佐久市桜井地区で計画している遊水地について

住民説明

長野県佐久建設事務所
令和4年2月～3月

第2回住民説明会時のご意見・ご要望、意見要約集

1. 堤防(周囲堤)と家屋との距離について

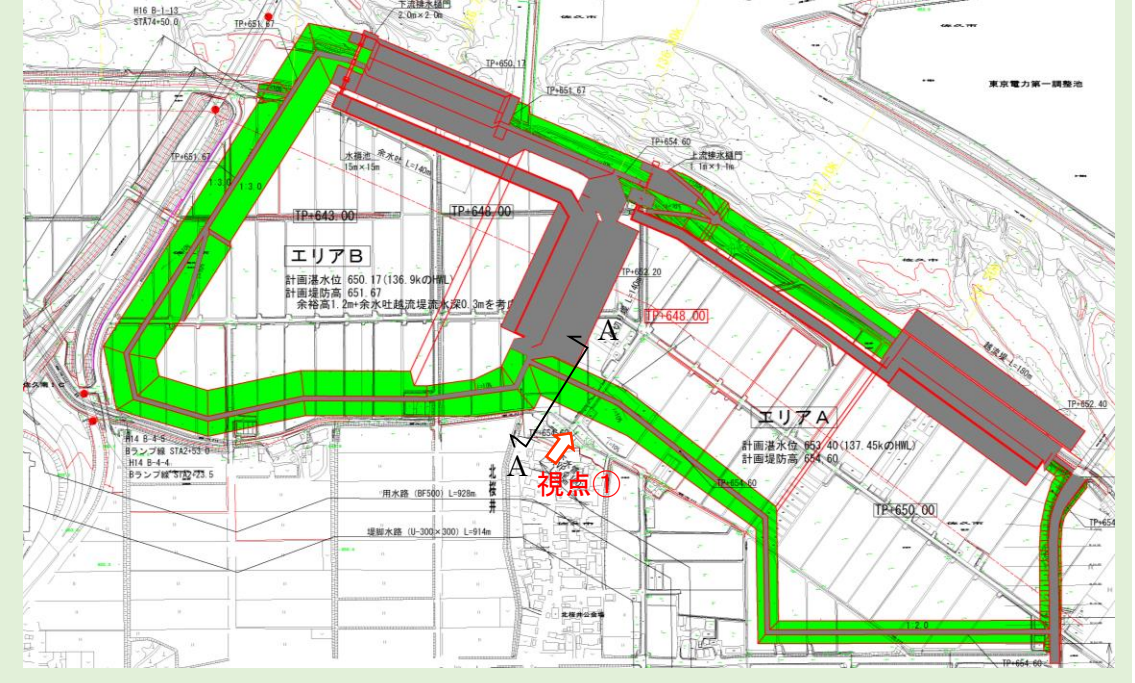
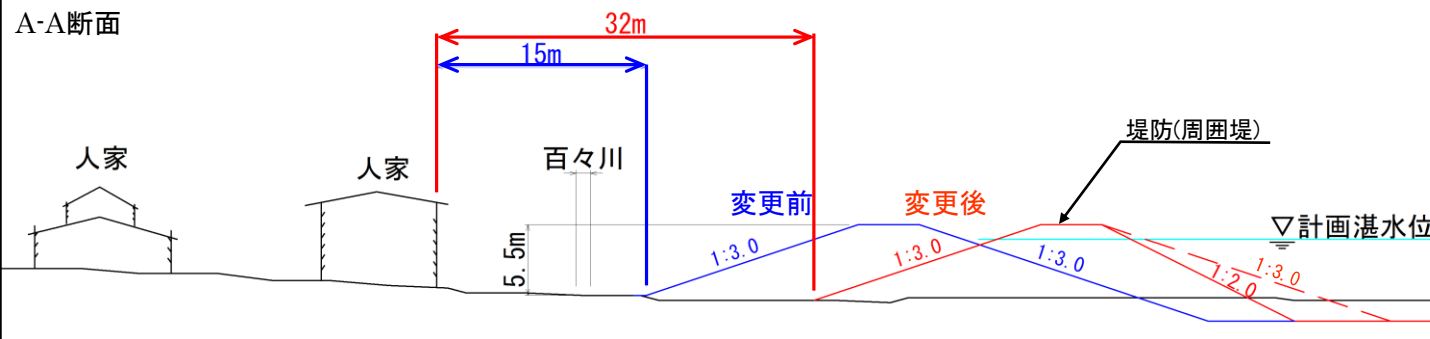
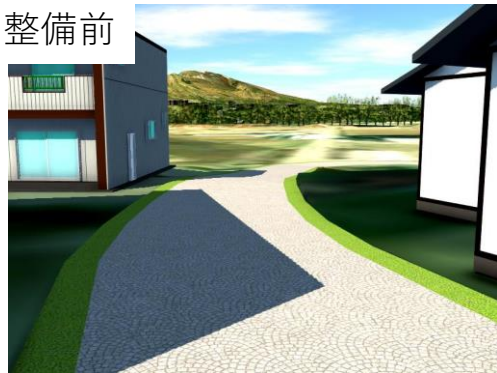
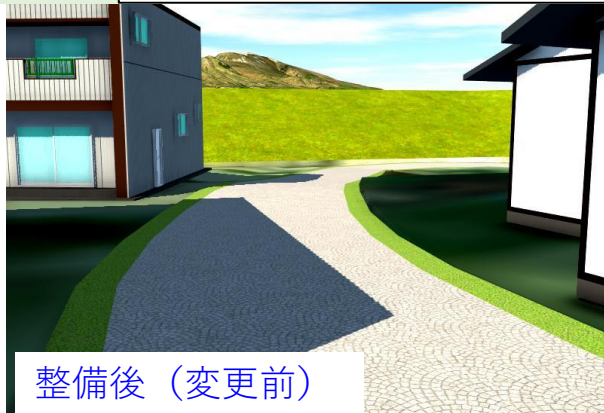
1. 一番近い家屋の15m先に周囲堤があることに圧迫感があるので、もっと離すべき、実際住む人のことを考えているのか。生活空間というものがある。

浅間山も見れない。

・<代表区長>民家の近くに構造物ができるのは住民に抵抗がある。その気持ちを考えて対応して欲しい。

→県) 遊水地の計画内容を再度、検討した結果、近接家屋と堤防との距離が15mから32m、17m離すことが可能となりました。詳細についてはP5で説明します。

10月に説明した計画では、治水容量110万m³の確保、分断される道路の坂路検討、遊水地の堤防斜面の勾配(3割)を一律として計画した結果、堤防(周囲堤)と北桜井区の家屋との距離は15m程度でしたが、ご意見をいただき、遊水地の容量を満足する範囲で計画の見直しを行いました。

遊水地内の掘削や仕切堤の位置の変更、坂路数、堤防斜面の勾配見直し(3割→2割)などの計画を見直した結果、家屋と堤防(周囲堤)との距離は、15mから32mとなり、17m離すことが可能となりました。

2. 上流エリアにおける遊水地の検討

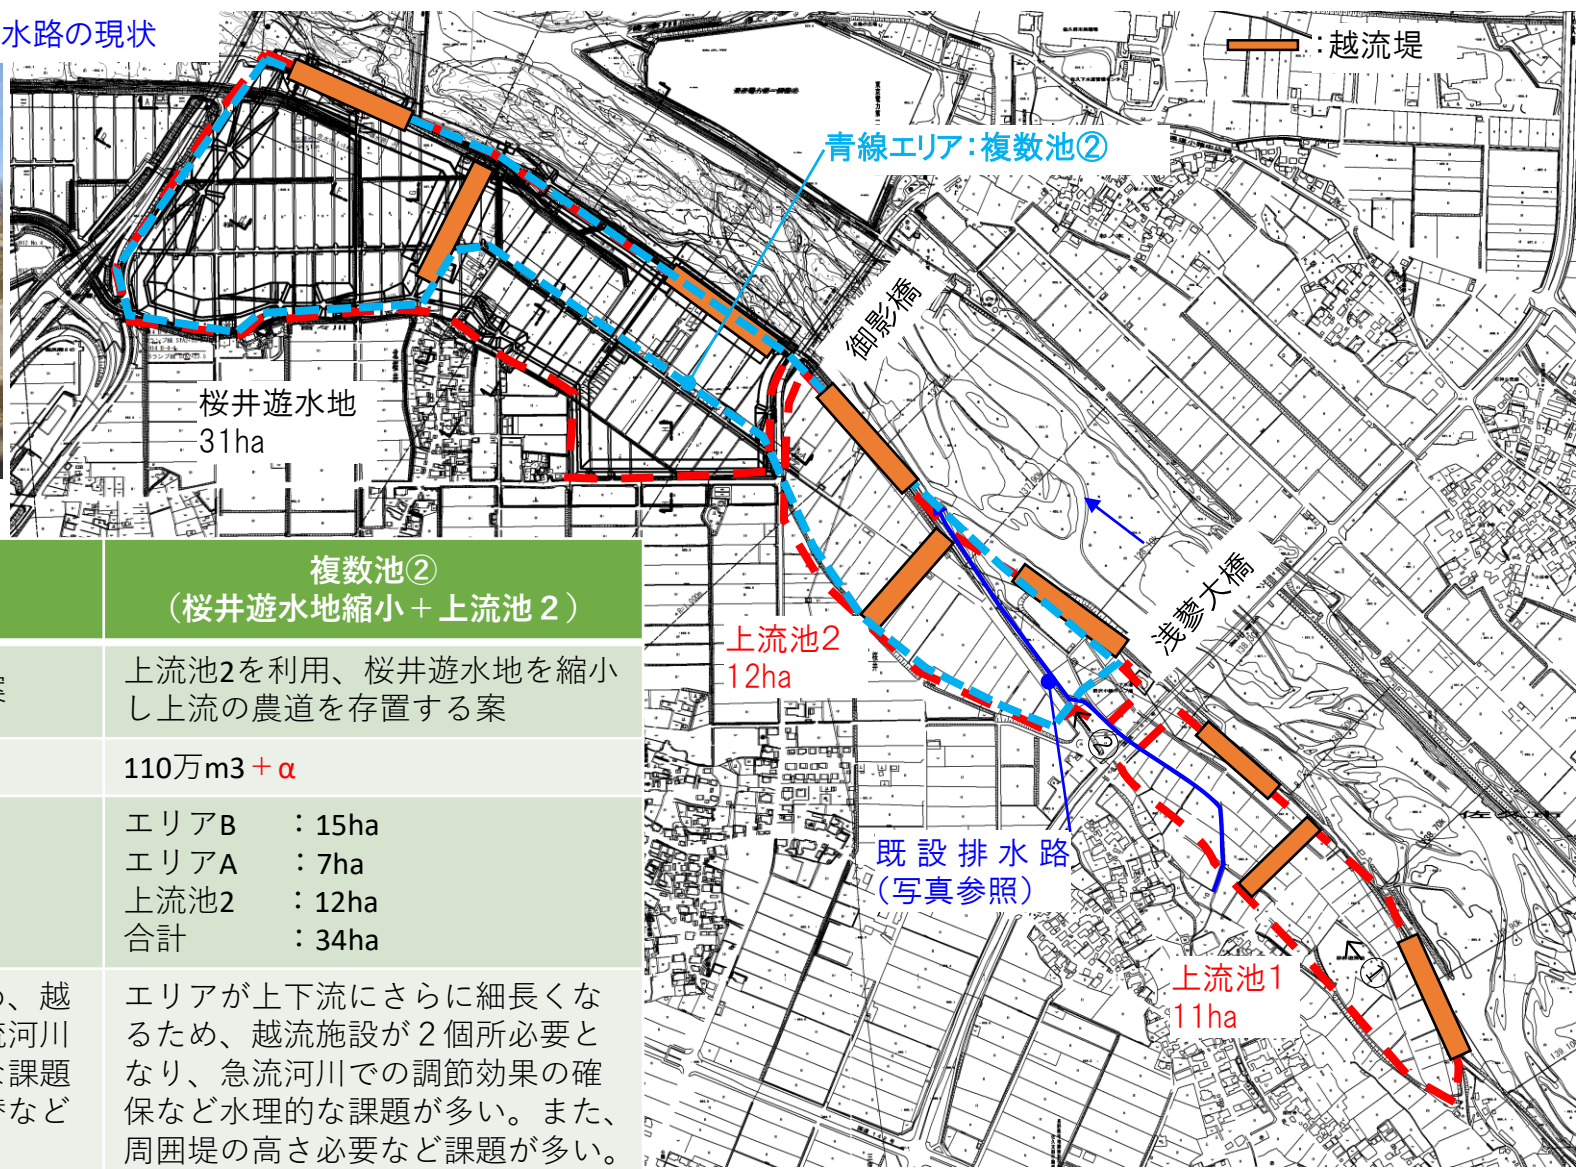
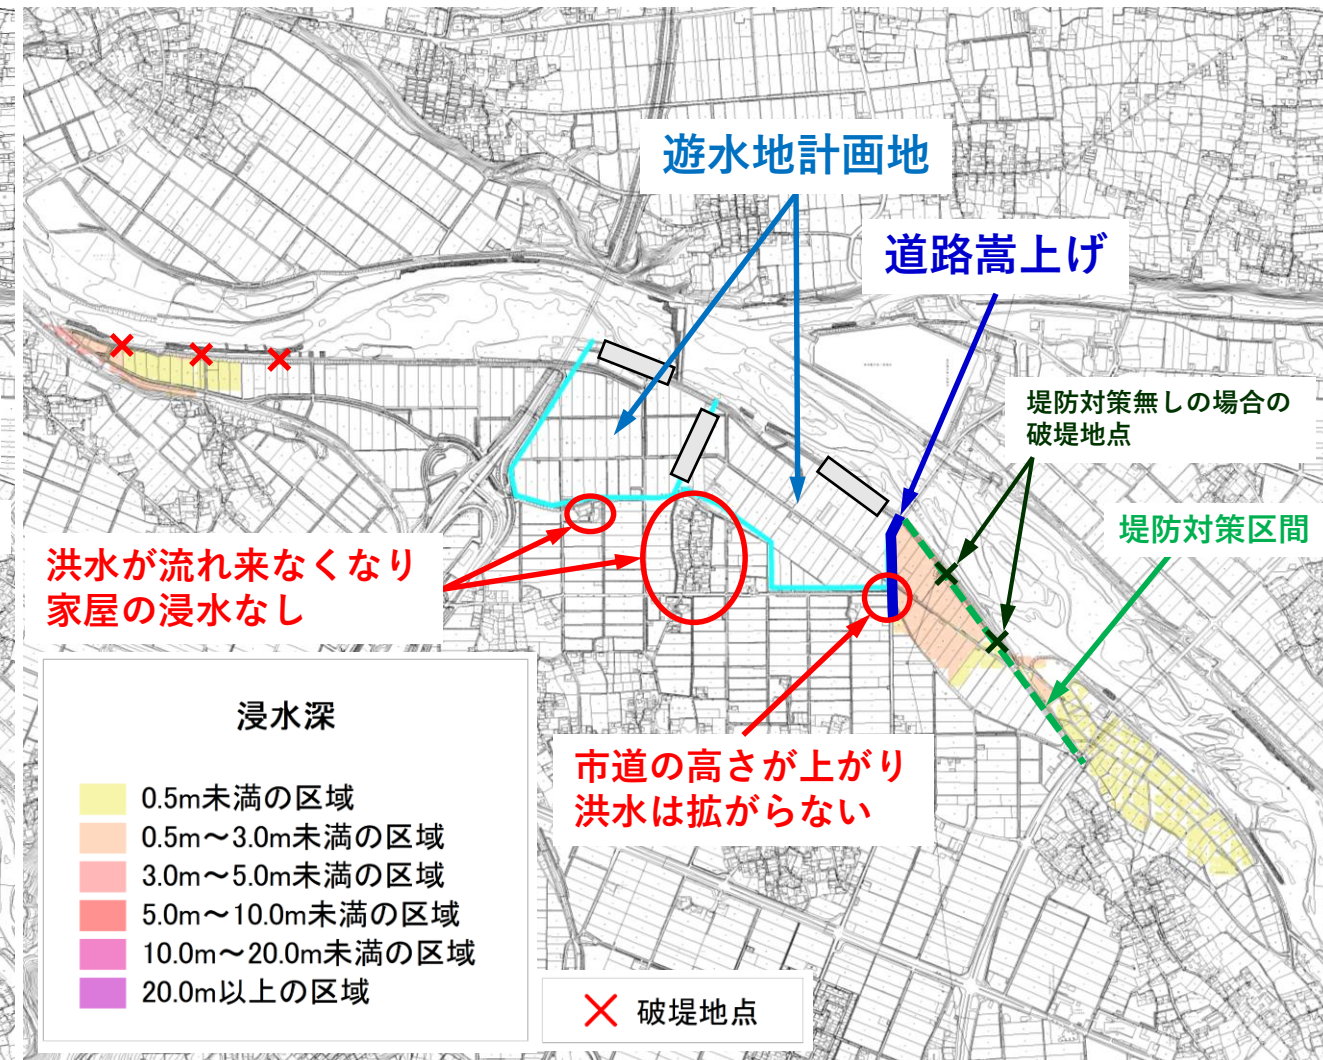
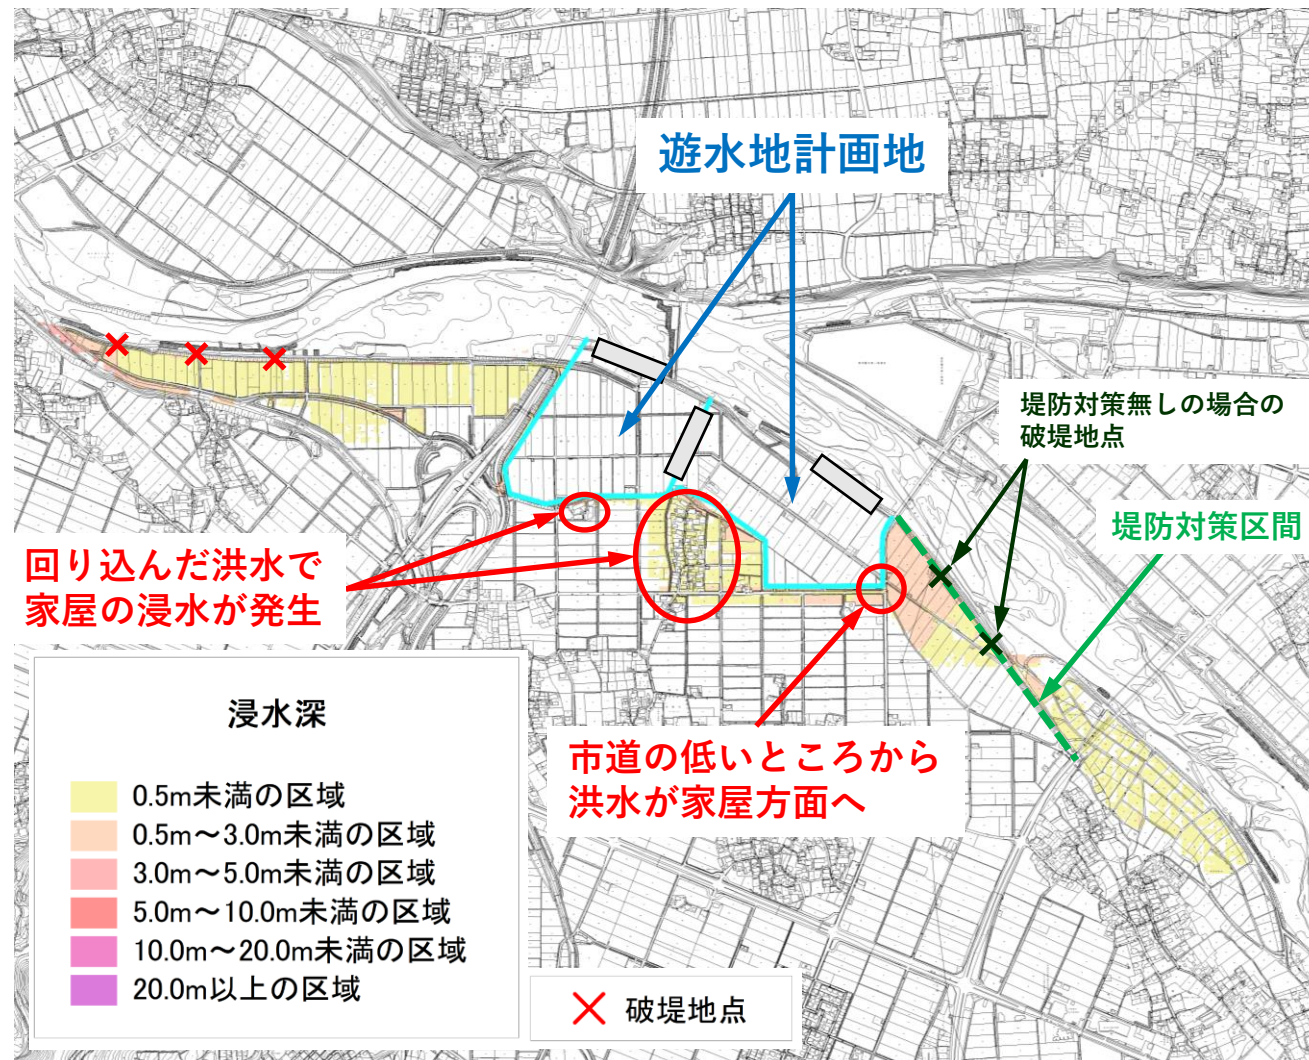
2. 真ん中の農道くらいまで下がって欲しい、面積が不足する場合は上流のエリアも検討すべき。

→県) 上流エリアにおける遊水地の検討を行いました。今回求めている洪水調節効果を確保できることが出来ないことが分かりました。詳細については、P6で説明します。

- ① 御影橋上流での遊水地設置を検討したところ、確保できる面積は浅蓼大橋を挟み約23ha(上流11ha、下流12ha)で、今回の治水計画で必要としていた面積(31ha)を確保できないことがわかりました(下図の上流池1、上流池2)
 - ② 遊水地が2箇所になることで、それぞれの遊水地に越流堤などを設置する必要となり、洪水を調節する効果などに課題があることがわかりました。(桜井遊水地縮小+上流池2)
- ※上記の結果、上流エリアに遊水地を設置しても、今回求めている洪水調節効果を確保することが出来ないことがわかりました。

4. 百々川の改修について(百々川の現況流下能力)

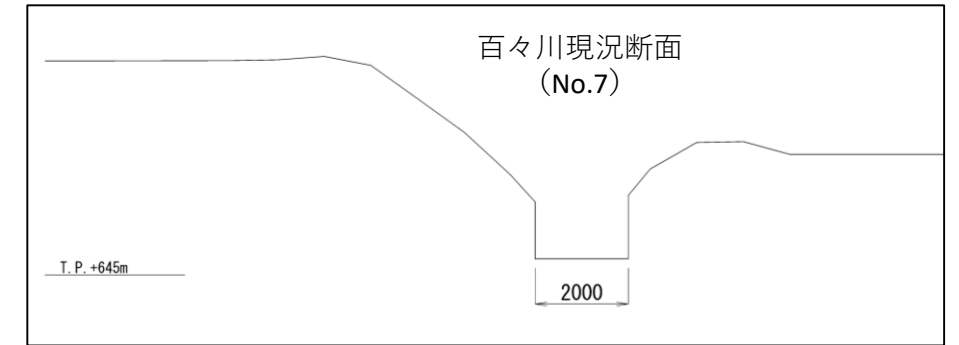
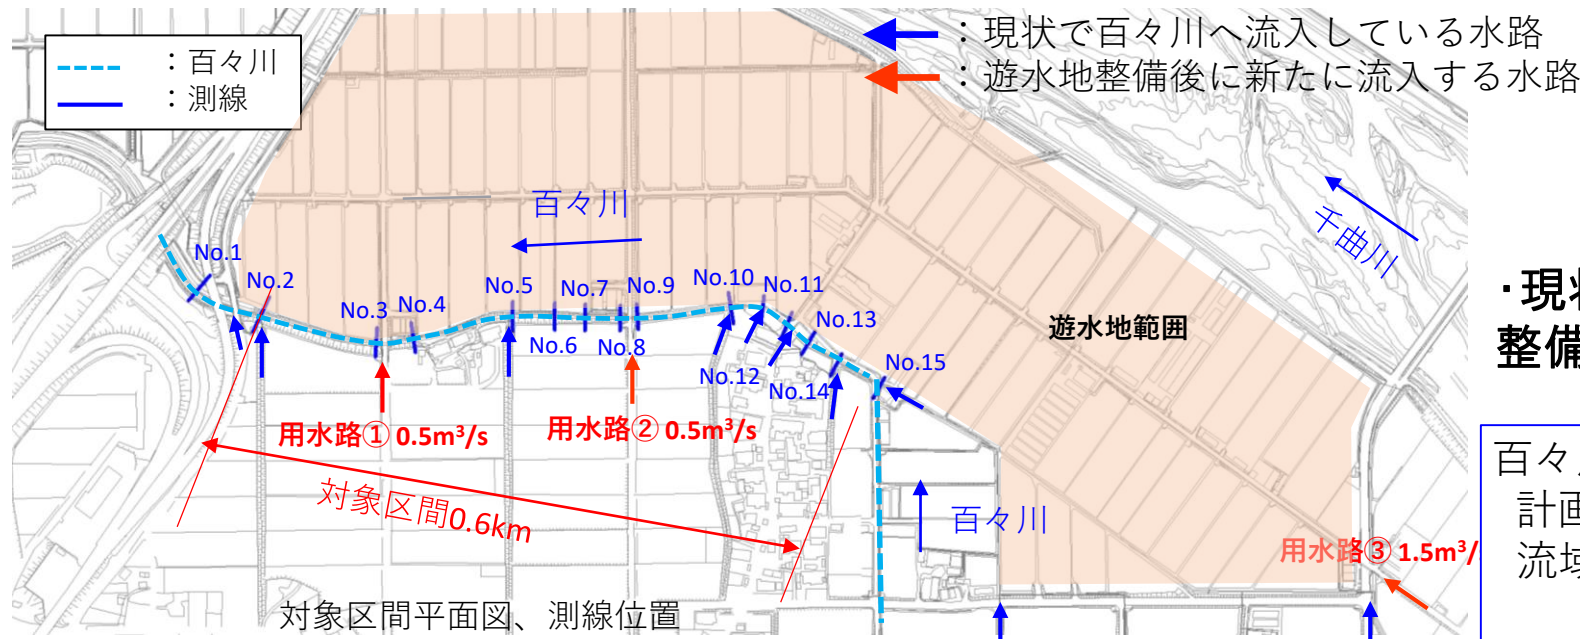
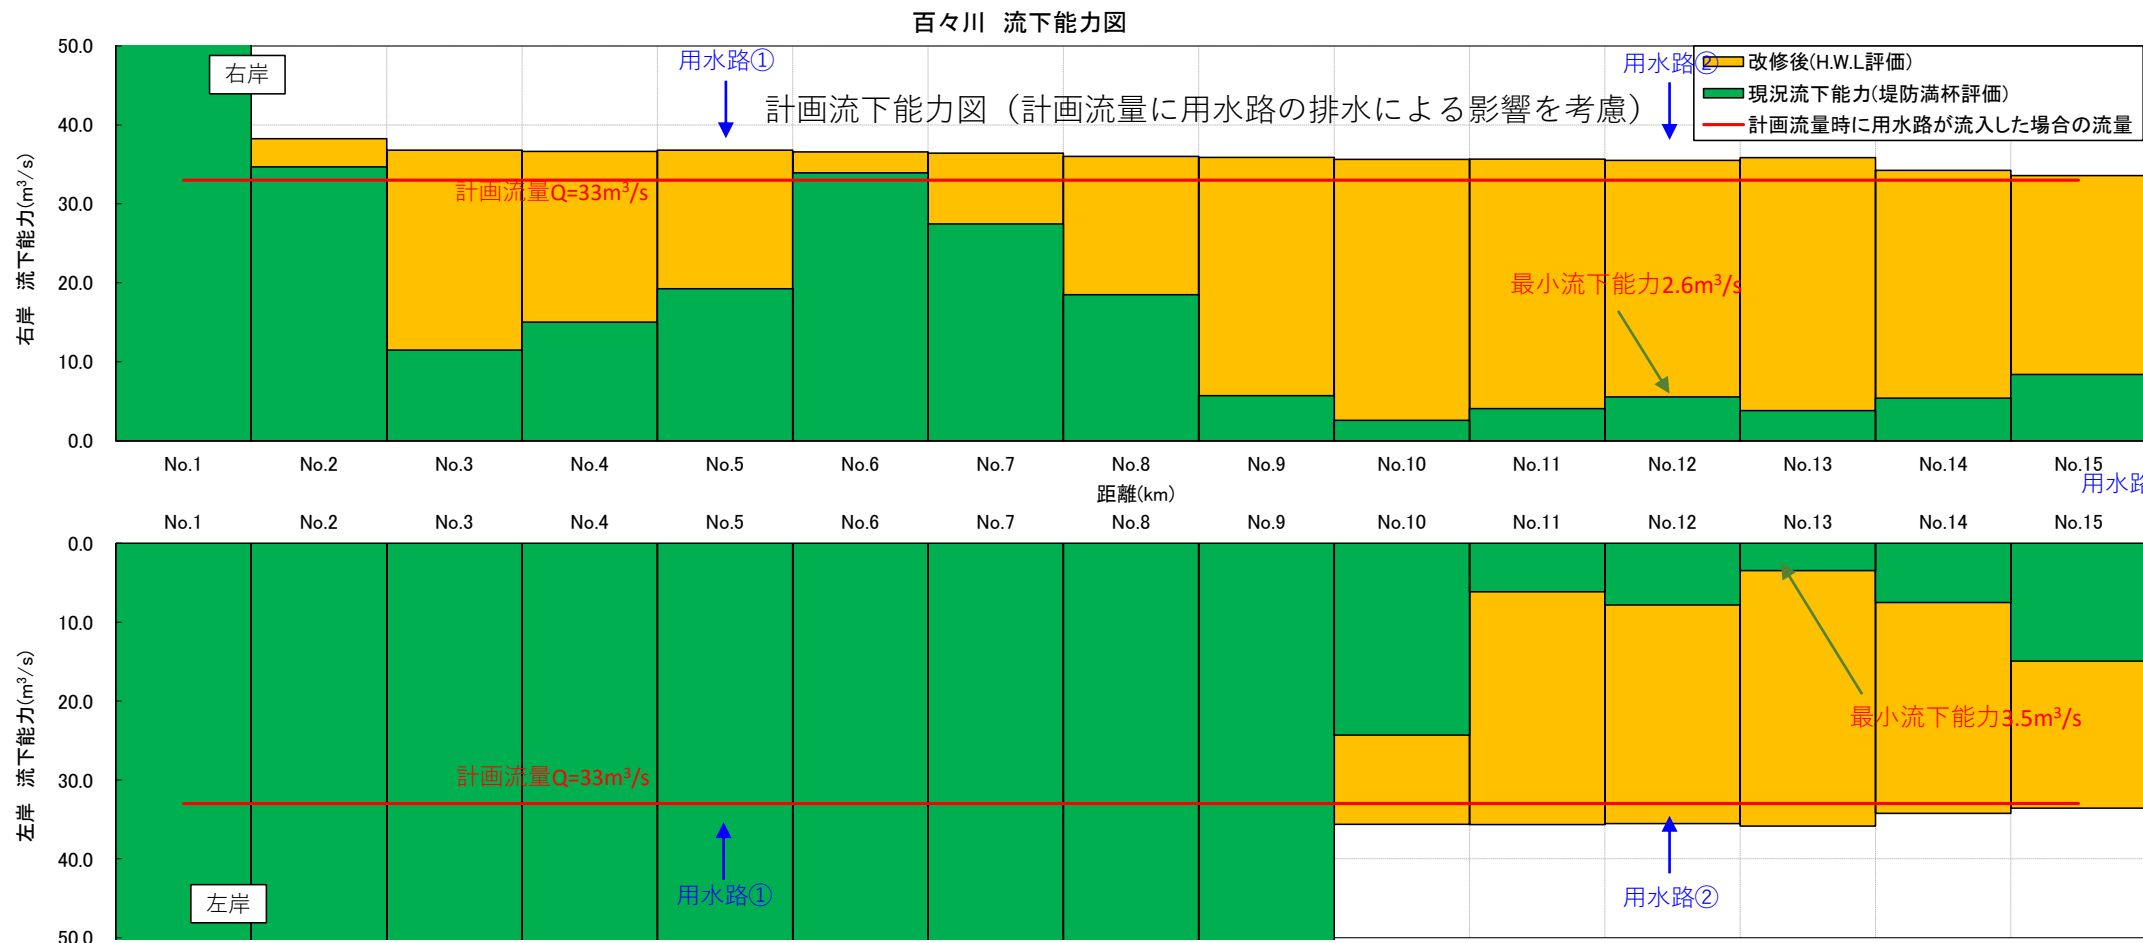
4. 遊水地が堤防で囲まれた結果、百々川の水が集落に押し寄せないか。内水氾濫が心配。

→県) 百々川の断面を確認し、洪水を流すための断面が不足している箇所については、部分的に改修工事を行うことにしました。詳細については、P9で説明します。

・現状では百々川に流入していないものの、遊水地整備後に百々川へ流入する用水路は3系統を確認
